CONTRATO 053/2022 - HALL / CIRCULAÇÃO

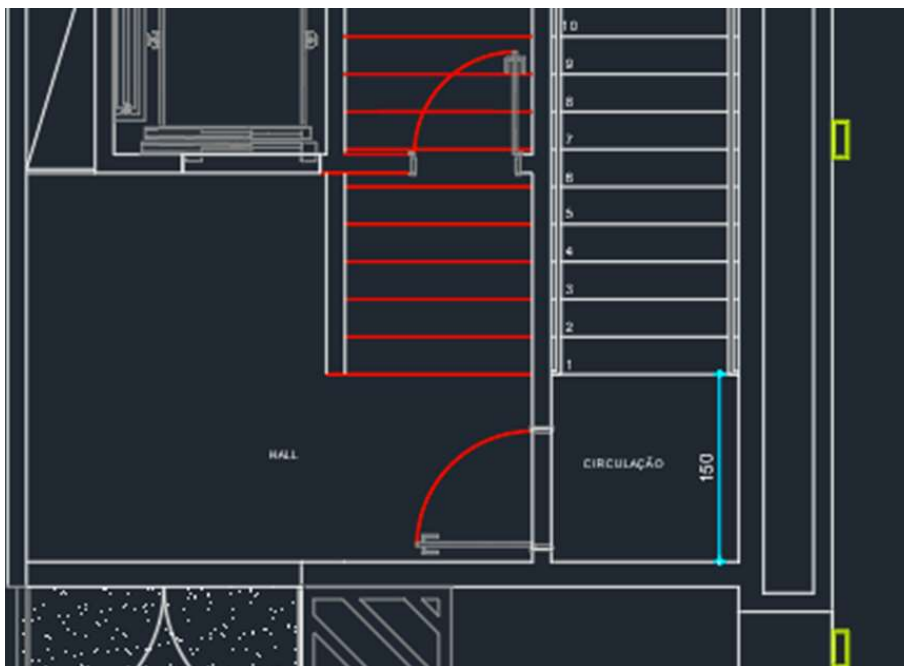
Informamos que encontramos uma diferença na medida da área de circulação da escada no hall de entrada. A medida do projeto entre o degrau e a parede é 1,50m e a medida encontrada foi 1,30m, uma diferença de 0,20m. Aconteceu alguma coisa na montagem da forma dos degraus.

Consultando a IT 08 do CBMMG e a NBR 9077 que tratam de saídas de emergência, não vislumbrei nenhum impedimento quanto a execução do hall com a distância de 1,30m.

As medidas existentes do hall no bloco Q, atende a IT 08 do CBMMG e a NBR 9077 onde foi conferidas, não encontrando nenhum obstáculo que não atenda as normas vigentes.

Considerando a manifestação do Cláudio, basta registrar a existência do novo degrau e a nova distância de 1,30m do hall do térreo no projeto as built, não demandando nenhuma alteração da obra.
